Mission régionale d'autorité environnementale

**Avis de la mission régionale
d'autorité environnementale
Centre-Val de Loire
sur le projet de réhabilitation de l'ancien site
Quelle sur la commune de Saran (45)**

n°2021-3060

Illustration 3 : Charge de trafic issues du comptage de 2020

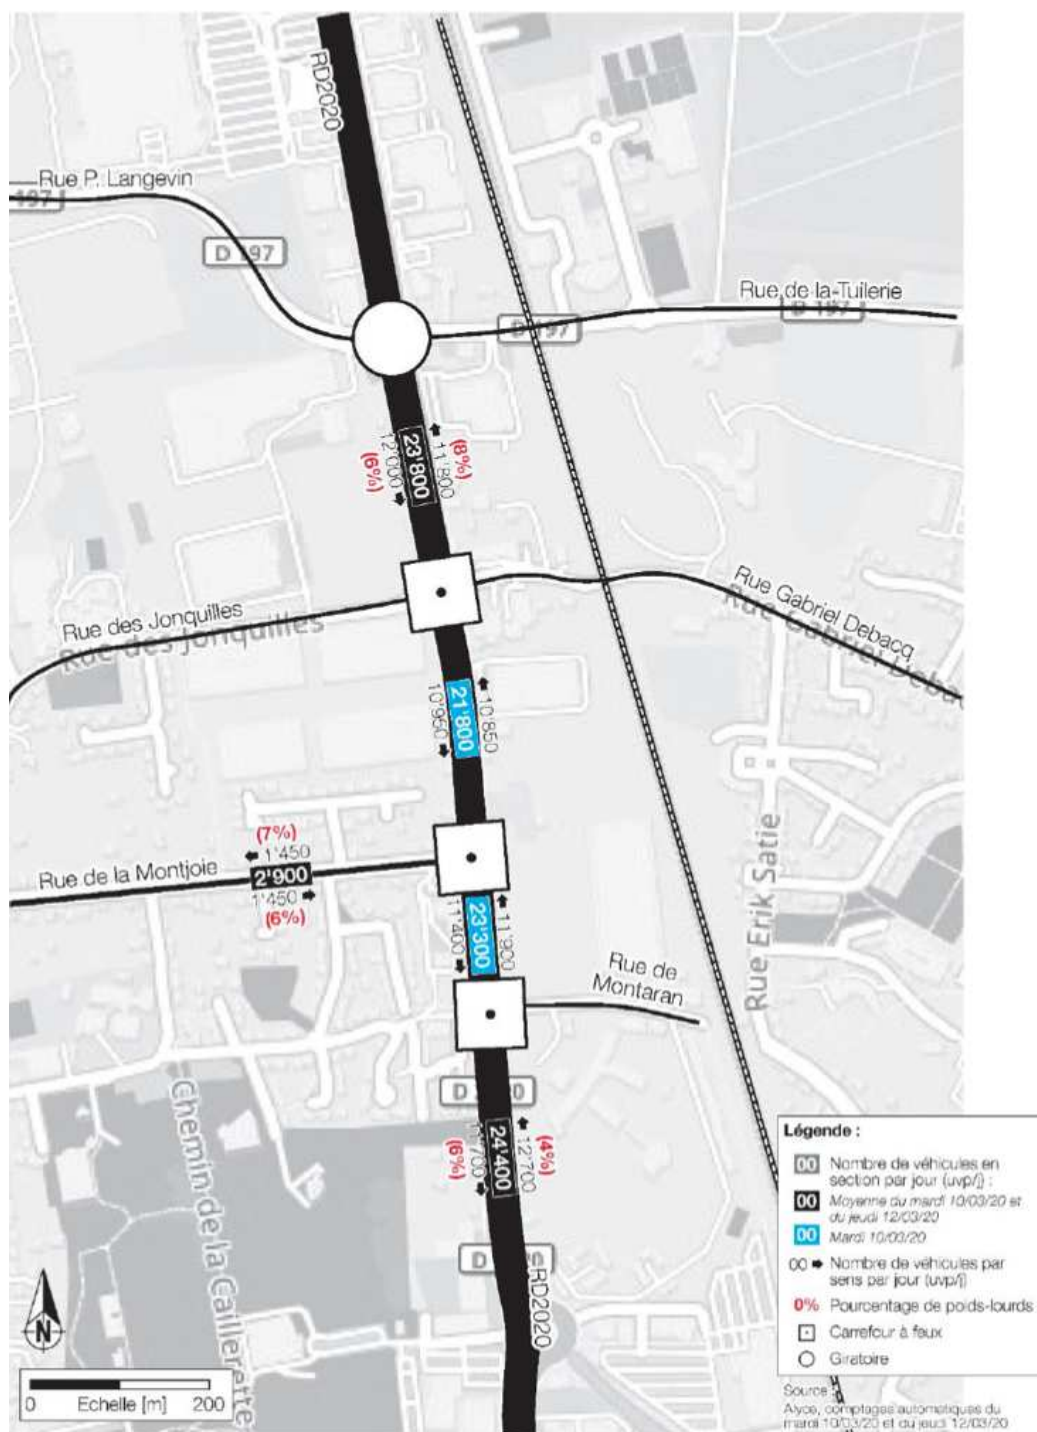
Les réseaux de transport et les déplacements sur la commune de Saran et les abords du projet sont décrits de manière satisfaisante dans l'état initial de l'environnement (page 91 et suivantes). Il présente les voies primaires et secondaires autour du site, dont les deux accès via la RD 2020 à l'ouest et la rue de Montaran au sud. Le site est en outre à proximité d'axes structurants à grande circulation : la RD 2060 (ou tangentielle), la RD 2020 et la rue Montjoie, qui supportent respectivement un trafic quotidien élevé soit respectivement environ 55 000 (2017), 28 000 (2017) et 3 000 (2020)¹ véhicules.

1 Cette donnée est issue du comptage de 2020, la valeur donnée par l'étude d'impact étant erronée.

L'étude de trafic (page 92 et les figures pages 93 à 95) comprend des comptages routiers réalisés durant la semaine du 9 au 15 mars 2020². Elle met en évidence une heure de pointe du soir (17h-18h) plus chargée que celle du matin (8h-9h) : près de 50 % de trafic en plus sur la partie nord de la RD 2020 et 25 % de trafic en plus sur la partie sud. Les carrefours sont donc plus saturés à l'heure de pointe du

soir qu'à celle du matin. Le niveau de saturation des autres carrefours reste inférieur à 70 % et aucun carrefour n'est utilisé à plus de 60 % de ses capacités (page 92) le matin.
